Recueil des avis issus de la consultation auprès des ministères et organismes

Projet : Agrandissement du lieu d'enfouissement technique de Lachenaie sur le territoire de la ville de Terrebonne par Complexe Enviro Connexions Itée

Numéro de dossier : 3211-23-095

Objet : Recevabilité de l'étude d'impact sur l'environnement – Réfection des murs de soutènement, phase 5, rue Otis et avenue Desjardins, rivière Matane, Matane

Zones de contrainte surfacique - Rivière Matane

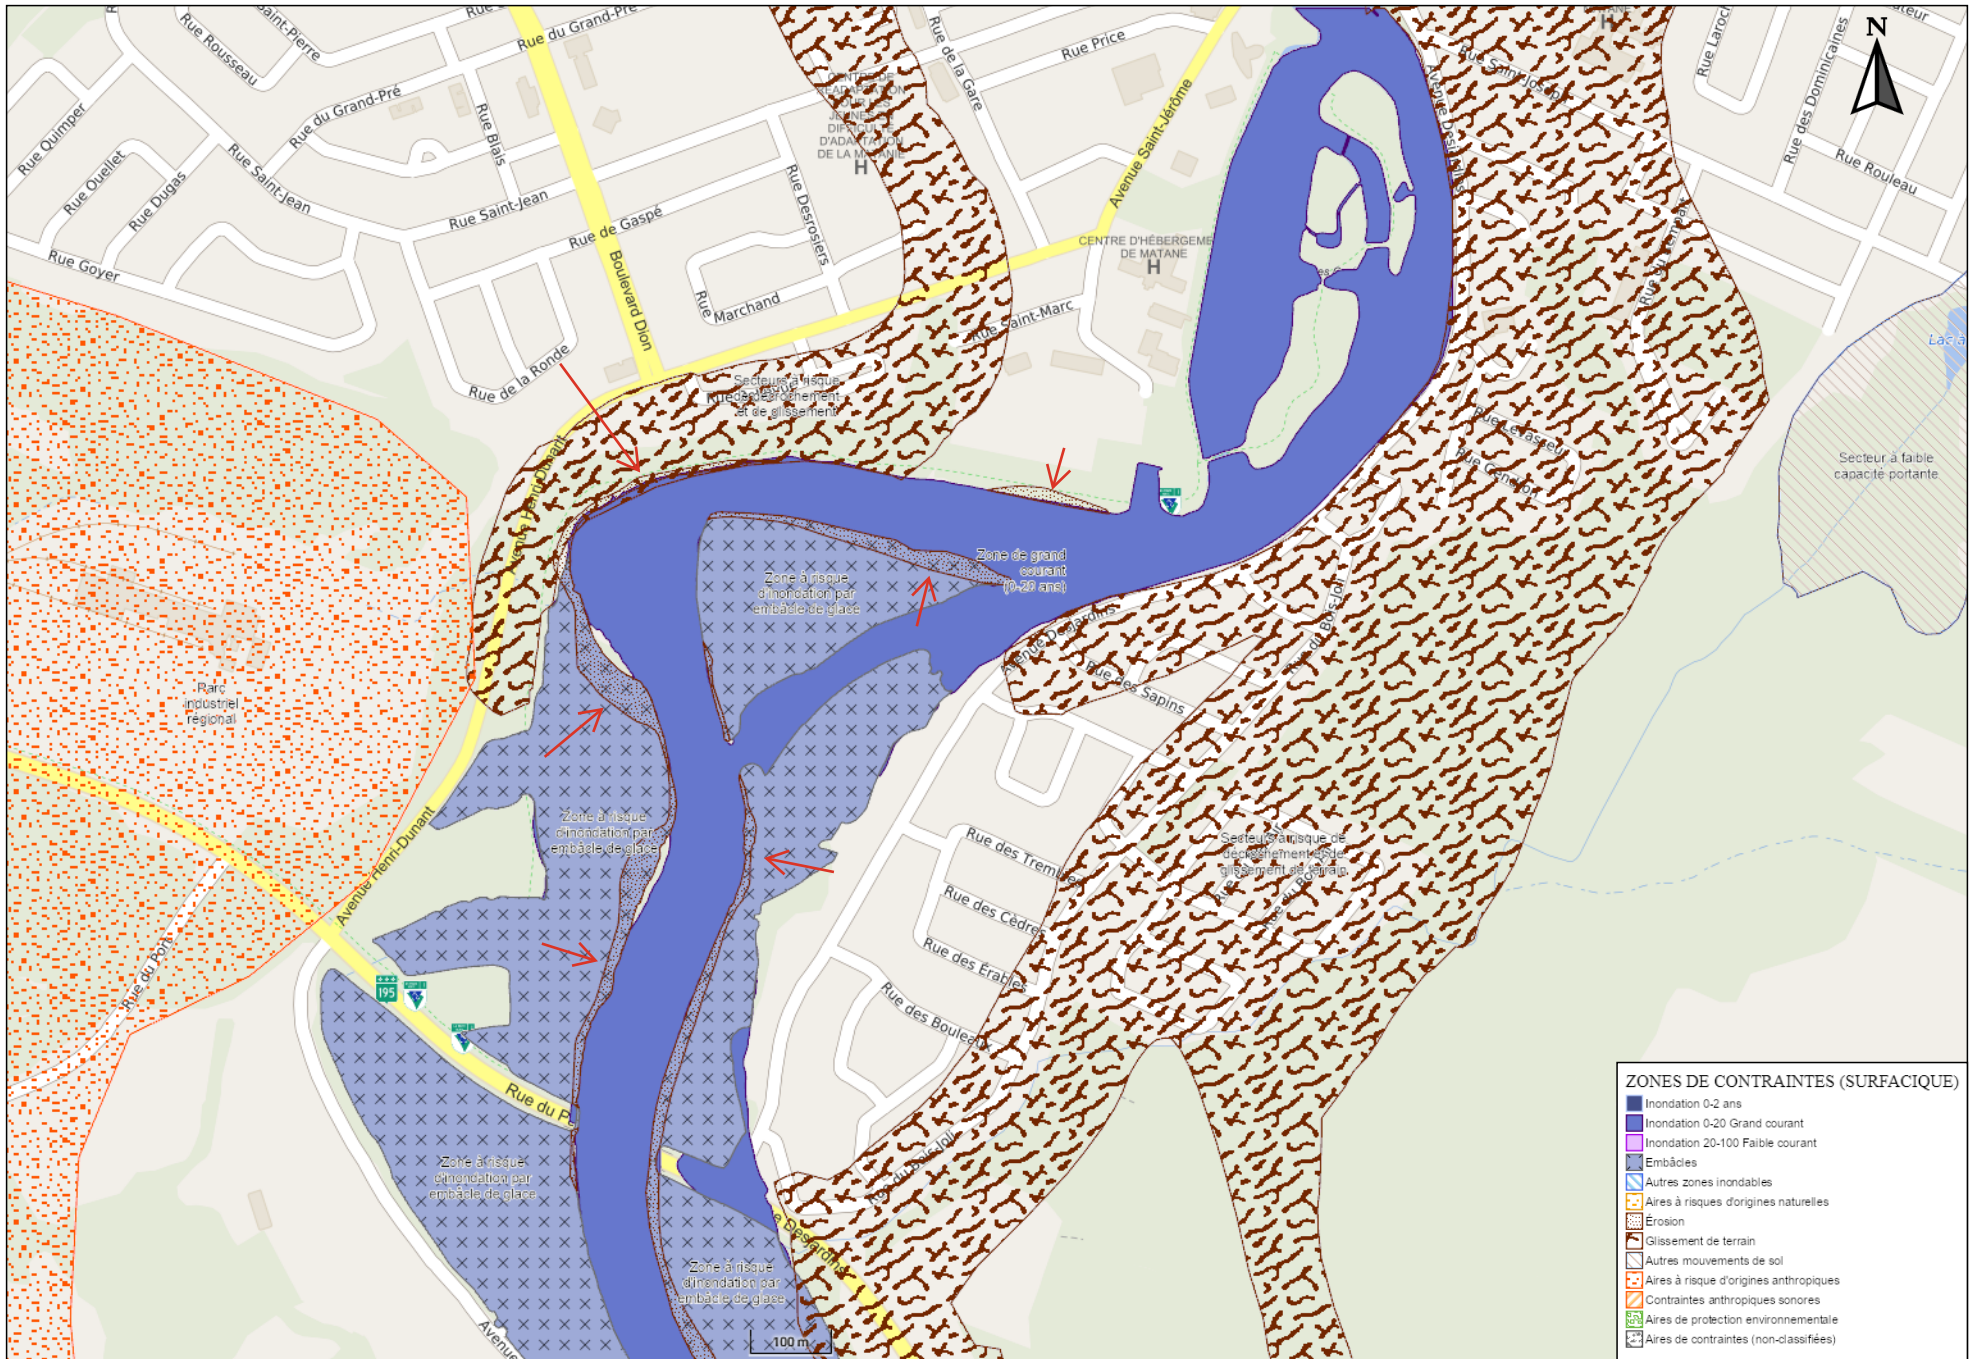
À la carte 3 de la page 3-7, il faudrait ajouter les zones de contrainte à l'érosion telles qu'identifiées au schéma d'aménagement de la MRC de la Matanie (voir carte ci-jointe).

Notez les zones de contrainte à l'érosion (forme remplie de pointillé brun) le long de la rivière tout juste en amont des secteurs 2 et 3.
